MINUTA

SOLICITUD DE MODIFICACIÓN DE SERVICIOS POR CAUSA SOBREVINIENTE

La presente minuta muestra la causa del requerimiento de los ajustes de trazado solicitados por Buses Omega S.A., en el marco de lo establecido en el numeral I.3.1 “Modificaciones por causa sobreviniente”, de acuerdo al siguiente detalle:

Servicio B02

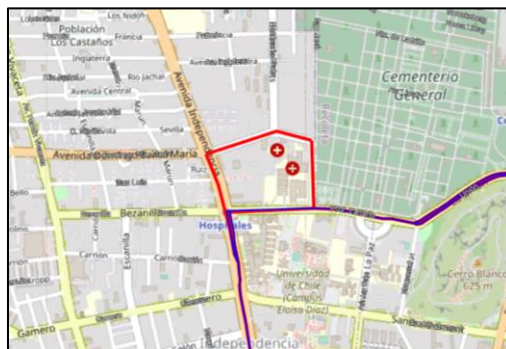
El trazado inscrito en el Programa de Operación vigente es: Profesor Zañartu – Corredor Independencia, en sentido oriente a poniente.

Mediante decreto alcaldicio N°4647 (adjunto), de fecha 28 de diciembre de 2022, se modifica el sentido de tránsito de calle profesor Zañartu quedando unidireccionalmente en sentido poniente a oriente.

Como consecuencia del cambio, el servicio comenzó a realizar el siguiente trazado: Profesor Zañartu – San José – Domingo Santa María – Corredor Independencia, que se encuentra en color rojo en la siguiente imagen y cuyo detalle se encuentra en el correspondiente Anexo 2.
